RESOLUCIÓN N° 0091  
SANTA FE, 07 ENE 2022

**“CONSTRUCCIÓN NUEVOS PABELLONES PARA ALOJAMIENTO DE OFENSORES SEXUALES EN INSTITUTO DE DETENCIÓN LA CAPITAL, UNIDAD N° 2 LAS FLORES”**

### CIRCULAR ACLARATORIA N° 2 (con consulta)

# DETALLE CAMAS METÁLICAS

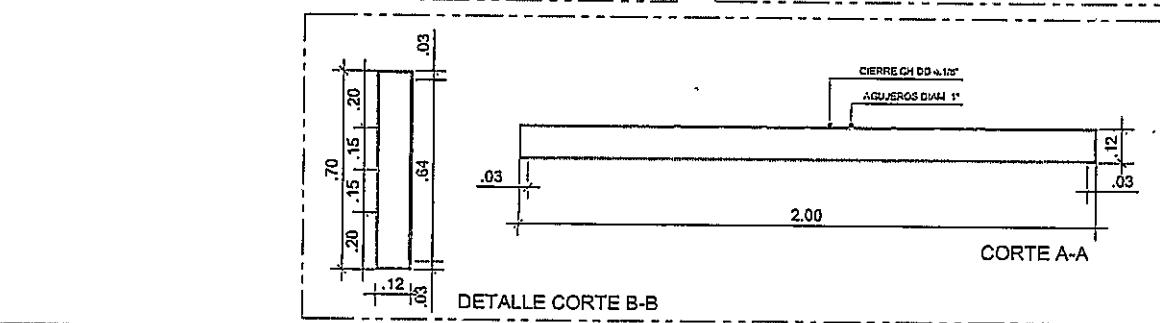
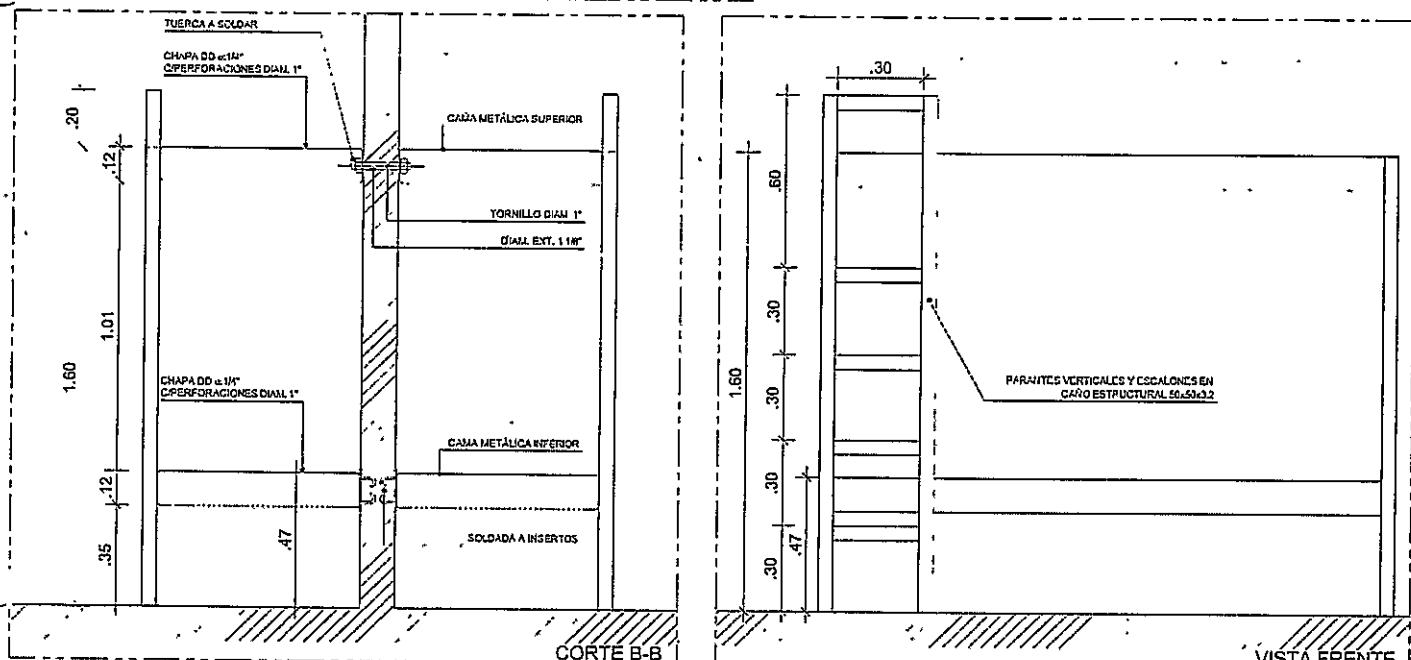
¿Existe algún requerimiento especial para las camas? Espesor mínimo de chapas, etc.  
¿Hay que proveer colchones?

**RESPUESTA: SE ADJUNTA ANEXO CORRESPONDIENTE AL PLANO DE DETALLE DE LAS CAMAS METÁLICAS.**

**STRUCTURA** CAMA METÁLICA DOBLE: SE CONSTRUIRA CON CHAPA DD e: 1/4" CON AGUJEROS DE DIAMETRO 1". CIERRE EXTERIOR DE CHAPA DD e: 1/4", CIERRE INTERIOR DE CHAPA DD e: 1/8". CON COSTURA CONTINUA EN TODO SU PERIMETRO Y CORTE A 45° EN LOS VERTICES.

**JACION** SE FIJARÁ A MURO PREMOLDEADO DE H'A MEDIANTE TORNILLOS DE DIAMETRO 1" CON DIAMETRO EXTERIOR DE 1 1/8", TUERCAS A SOLDAR.

**ERMINACION** PREVIO DECAPADO Y LIJADO TRES MANOS DE PINTURA POLIURETANICA REVESTA 350 O EQUIVALENTE, COLOR A DEFINIR POR LA INSPECCION DE OSRA.
